**COMMUNE DE VILLAUTOU**  
**MODIFICATION N°1 DU PLAN LOCAL D'URBANISME**

**SYNTHESE DES AVIS DES PERSONNES PUBLIQUES  
ASSOCIEES**

Élément	
Titre du document	Synthèse des avis des Personnes Publiques Associées
Nom du fichier	VILLAUTOU SYNTHESE PPA
Version	26/03/2021 15:42:00
Rédacteur	MORB
Chef d'agence	BEP

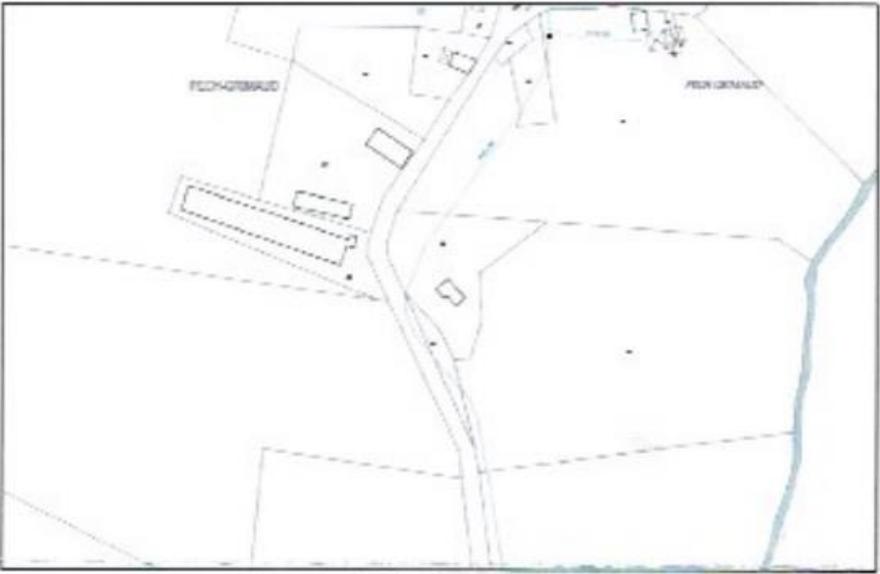
RAPPORT COMPLEMENTAIRE				Documents à transmettre
Partie - thème	Origine demande	Demande	Reprise	
Eau potable	CCPLM	<p>La parcelle prévue pour la création du STECAL est desservie par le réseau d'eau potable.</p> <p>Le réseau d'eau potable présente de faibles dimensions et pourrait ne pas être suffisant pour alimenter le nouveau bâtiment. Si tel est le cas, le propriétaire pourrait être dans l'obligation de mettre en place une cuve de stockage privée avec un surpresseur, après raccordement au réseau d'eau potable public.</p> <p>A noter, d'après les plans du réseau à notre disposition (ci-dessous), que la canalisation d'eau potable traverse la parcelle prévue pour la création du STECAL.</p> <p>Un piquetage de la canalisation sera nécessaire avant tout dépôt de permis de construire afin de déterminer avec précision son emplacement. En effet, aucune construction n'est autorisée dans une bande de 1.5m de part et d'autre de la canalisation. Le plan de masse du futur projet devra donc prendre en compte l'emplacement de cette canalisation.</p> <p>Une servitude de passage sera à créer.</p>  <p><i>Figure 1 : Plan du réseau d'eau potable</i></p>	Le réseau d'eau potable sera rajouté en annexe.
